INFORME VISITA
PUENTE HISGAURA
Visita del 29 de septiembre de 2023

ANTECEDENTES

Figura 3. Fisuras con humedades y aparición de hidróxido de calcio en la superficie que las va sellando.

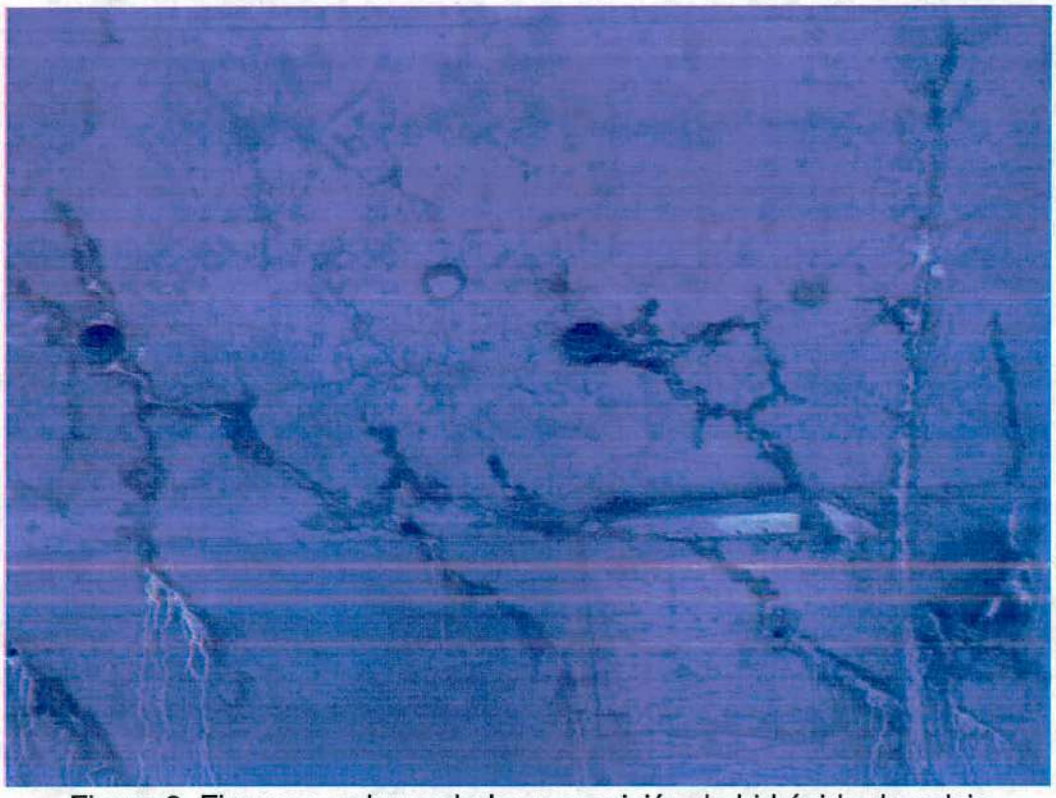
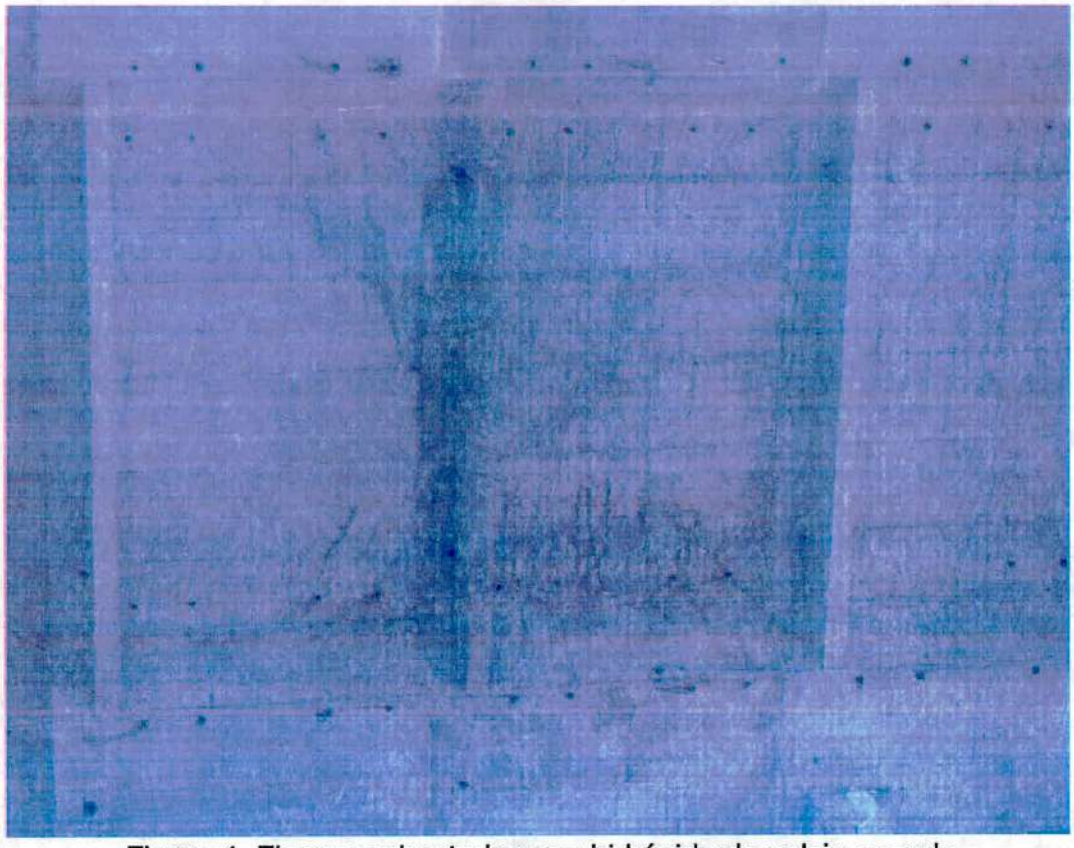
Las fisuras en la cara inferior de la losa del tablero, presentadas durante el proceso constructivo no se han visto incrementadas durante la etapa de puesta en servicio del puente y se conservan las detectadas y censadas en su momento por la firma Holanda. Cabe resaltar que esta fisuración es apreciable solamente en un numero muy pequeño de dovelas, durante la visita se evidenció un numero inferior a 12 dovelas con mas de 5 fisuras y esporadicamente en otras dovelas de la cara inferior.

Muchas de estas fisuras exhiben una mancha blanca en su recorrido, la cual ha sido citada con preocupación en varios informes, haciendo referencia a la durabilidad del tablero. Esta sustancia corresponde al hidróxido de calcio que forma el cemento al hidratarse, sal soluble en agua que tiene un pH alto, lo que la hace precisamente defensora del concreto contra el ataque ácido del CO_2.

En aquellas fisuras por donde pasa algo de humedad el hidróxido de calcio es lixiviado a través de ellas, y sale a la superficie de la losa. En la superficie, este hidróxido se combina con el CO2 presente en el ambiente y forma Carbonato de Calcio. Este compuesto, también blanquecino, no es soluble en agua. Este afortunado suceso hace que fisuras por las cuales brota hidróxido de Calcio, con el tiempo se sellen en un proceso conocido técnicamente como **SELLADO AUTÓGENO**.

Por las razones anteriormente descritas, no consideramos conveniente la intervencion de las fisuras que se presentaron durante el proceso constructivo en la cara inferior de la losa de las dovelas.

Figura 5 Junta lado San Andrés

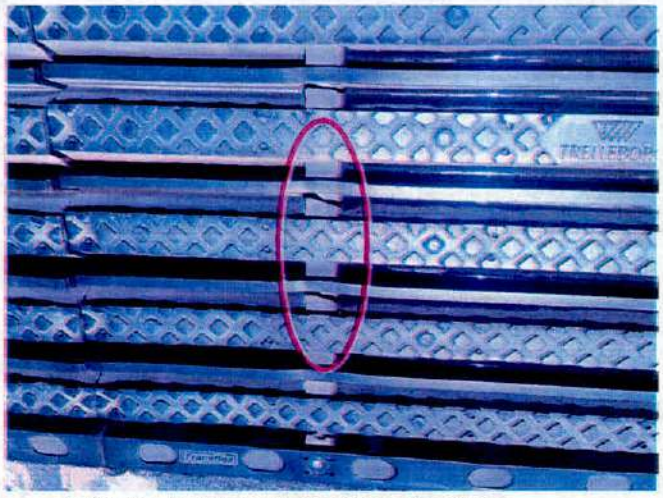
Las figuras 5 muestra la Junta de dilatación del puente en el tablero del costado San Andrés, que presenta una rotura del forro elastomérico que cubre las barras galvanizadas transversales de la junta. Este forro es de carácter puramente estético y no afecta el comportamiento de la junta, tal y como fue explicado a los ingenieros del INVIAS y el FA. Ver respuesta de TRANSFLEX fabricante de la junta.

Se recomienda mantener la junta limpia y libre de arena, que puede eventualmente bloquear e impedir el libre movimiento de la misma.

Figura 6 Bordillo interior

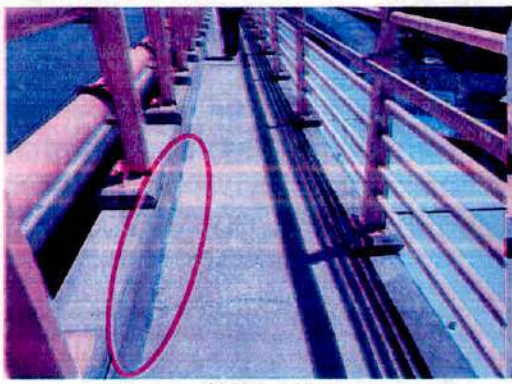
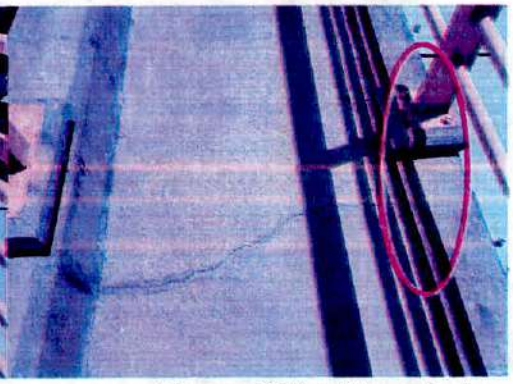
Efectivamente se observan una serie de fisuras transversales en los andenes en ambos costados del puente.

Estas fisuras son causadas por la contracción natural que experimenta el concreto, al verse restringida por los elementos rígidos que impiden el libre movimiento. Tanto el bordillo que da a la vía (ovalo rojo en la figura 6), como la viga de apoyo de la baranda peatonal mostrado en la figura 7, restringen la posible dilatación de la losa del andén.

Para corregir esta condicion que favorece la aparicion de fisuras de contraccion, generando una modulacion entre juntas (largo/ancho) de 5:1, se propone hacer al menos dos cortes entre juntas en los andenes, sellandolos con masilla elastica.

Figura 8. Platinas de las barandas. Figura 9. Tubos y los parales.

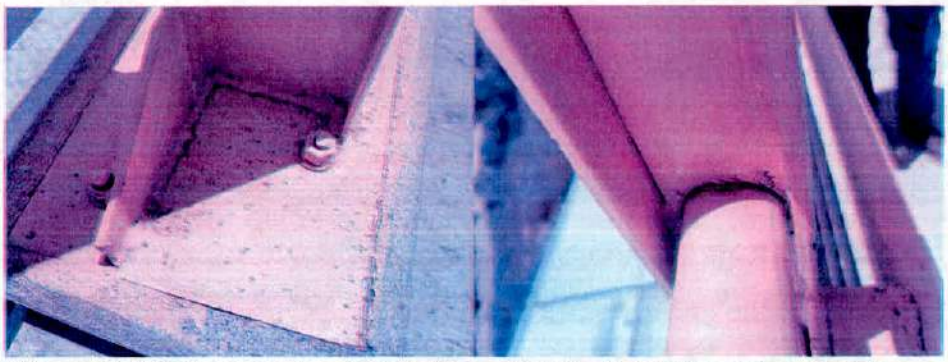
Las barandas están en buen estado general. Durante la visita se hizo mucho énfasis en que el procedimiento de soldadura y de pintura presentó algunos defectos como el no retiro de las esquirlas de soldadura, las cuales, por bajo recubrimiento con la pintura, muestran oxidación.

Las platinas de fijación de la baranda muestran también defectos de alistamiento para la pintura (figura 8) y en los remates de los tubos se observan zonas sin recubrimiento (figura 9).

Son detalles menores que no van a causar daños de consideración a mediano plazo, pero con el tiempo se harán más notorios. Se recomienda atender la solicitud y llevar a cabo la cuidadosa pulida y repintaddo de estas zonas defectuosas.

Figura 11. Detalle aparición de hidróxido de calcio por infiltración debida a defecto de sello del capuchón

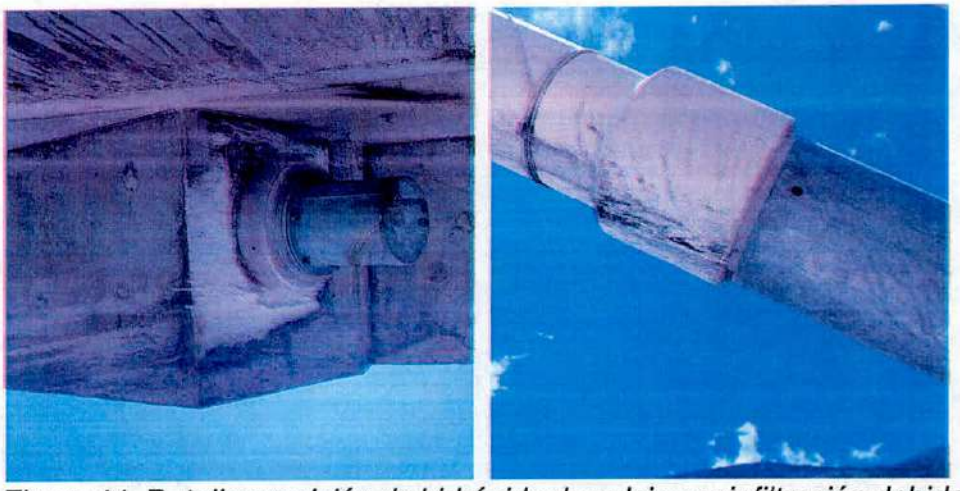
Se observa aparición de hidróxido de calcio por una de las cuñas de tensionamiento del 4 cable lado derecho desde costado San Andrés. La causa aparente es la infiltración de agua lluvia por defectuoso sello de la capucha, lo que se puede solucionar fácilmente mediante el sello o alargue del capuchón, labor que puede hacerse con el mismo sistema **Sikadur Combiflex-SikaFlex,** enunciado para la solución de la oxidación en la imposta metálica.

Figura 8 Fisura de esquina colmatada con hidróxido de calcio.

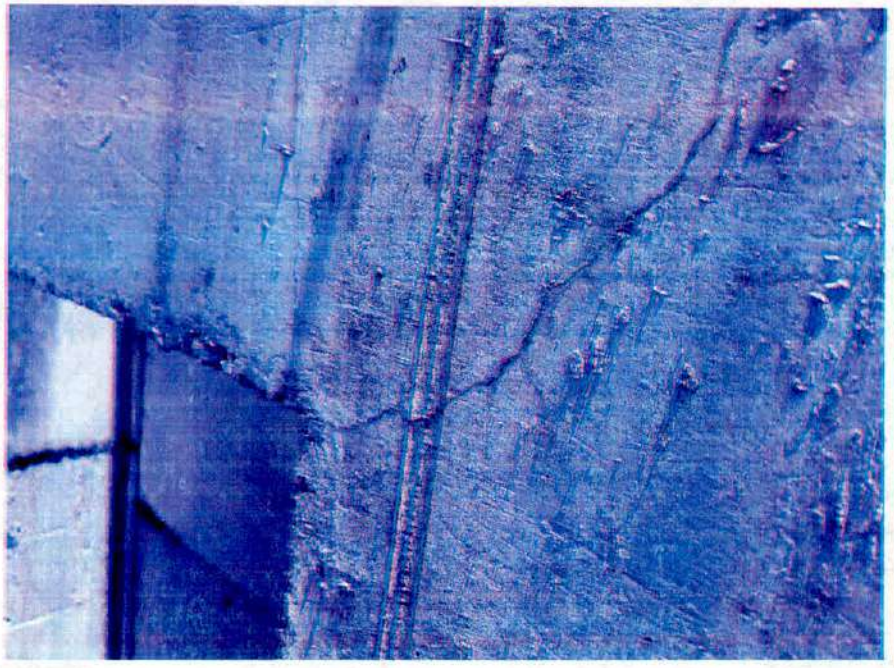
Se evidenciaron algunas fisuras en los muros de la zona de arranque del puente (parte inferior de los apoyos), causadas por efectos de la contracción de secado, la mayor parte de ellas con aperturas inferiores a los 0.4mm.

En la esquina del muro donde se genera un cambio de geometría (ver figura 8), se observa una fisura colmatada con hidróxido de calcio que lixivia del concreto lo cual imposibilita su inyección. Se recomienda hacer una regata en la dirección de la fisura y reparar con mortero estructural auto imprimante que no requiere puente de adherencia, tipo Mapegrout T60 o SikaTop 122 Plus Monocomponente.

Figura 14. Hormiguero de esquina por defectuosa compactación

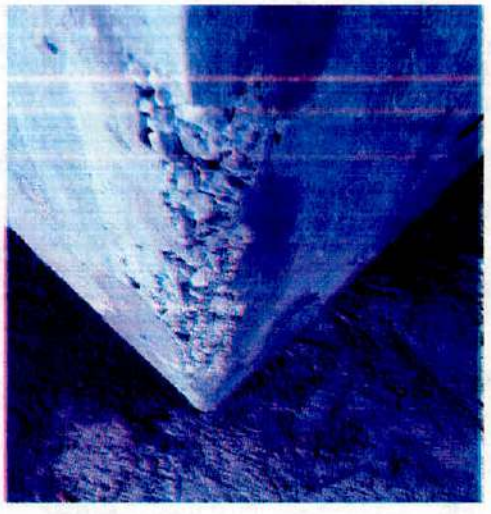
Pequeños hormigueros de carácter puramente estético, como el mostrado en la figura 9, pueden ser reparados también con mortero estructural del tipo anteriormente mencionado.

Figura 16. Tope sísmico pegado al muro, se nota que ya ha habido trabajo y desportillamiento del concreto

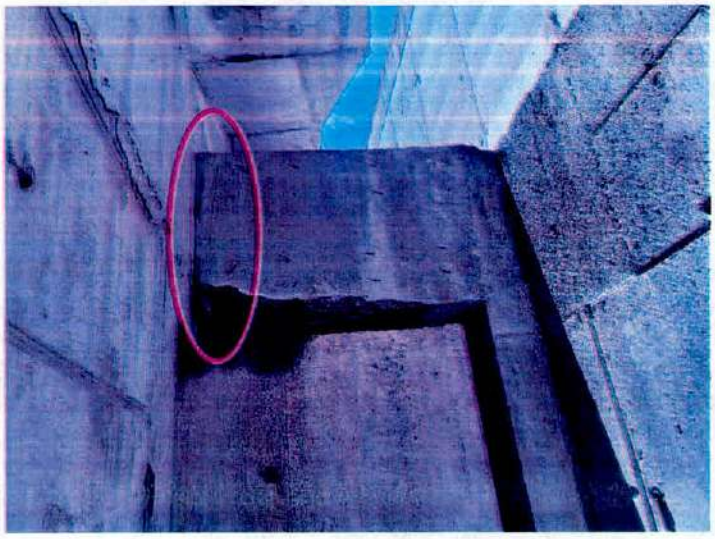
Durante la visita se llevó a cabo la inspección de los topes sísmicos laterales del puente, el hallazgo ya había sido reportado en anteriores comunicaciones, y vale la pena atenderlo.

La dilatación prevista en los planos debe ser implementada de acuerdo con instrucciones especificas por parte del diseñador.
